MOTOR 611.960 /961 /962, 612.961 /962 /963 /967, 613.960 /961

P07.55-0206-06

Änderungshinweise

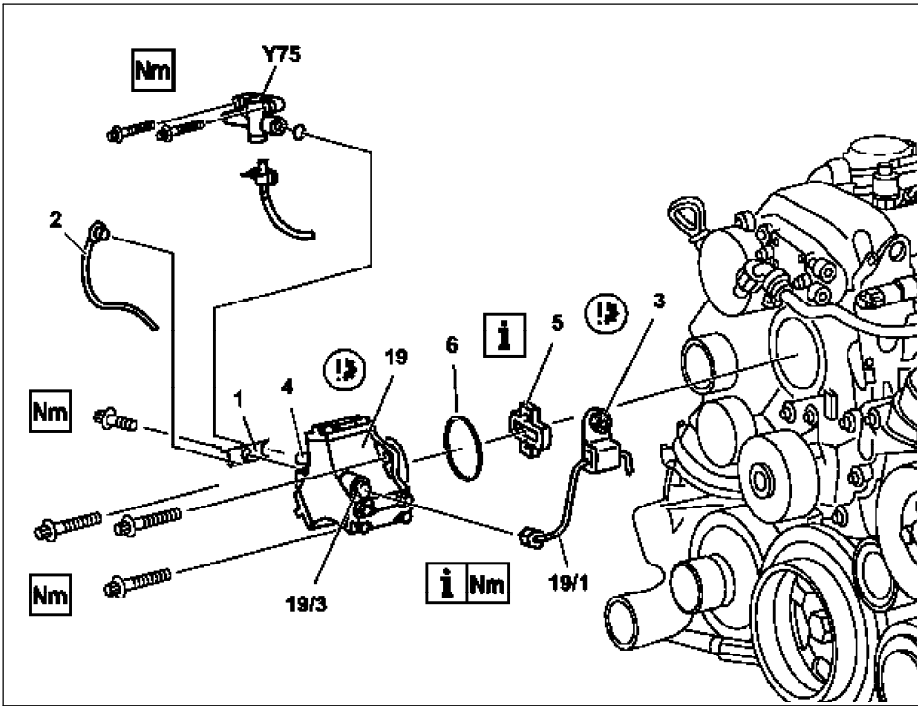
5.2.02	Wert von 22 Nm auf 20 Nm geändert	Wert in Reihe BA07.16-P-1002-01A bei Motor 611.960/961 geändert	*BA07.16-P-1002-01A
5.2.02	Wert von 22 Nm auf 20 Nm geändert	Wert in Reihe BA07.16-P-1002-01A bei Motor 612.961/963 geändert	*BA07.16-P-1002-01A
5.2.02	Wert von 22 Nm auf 20 Nm geändert	Wert in Reihe BA07.16-P-1002-01A bei Motor 613.960/961geändert	*BA07.16-P-1002-01A
5.2.02	Wert von 22 Nm auf 20 Nm geändert	Wert in Reihe BA07.16-P-1002-01A bei Motor 611.962 geändert	*BA07.16-P-1002-01A
5.2.02	Wert von 22 Nm auf 20 Nm geändert	Wert in Reihe BA07.16-P-1002-01A bei Motor 612.962 geändert	*BA07.16-P-1002-01A
25.9.03	Wert von 20 Nm auf 23 Nm geändert	Wert in Reihe 1002 bei Motor 611.960/961/962, 612.961/962/963/967, 613.960/961 geändert	*BA07.16-P-1002-01A
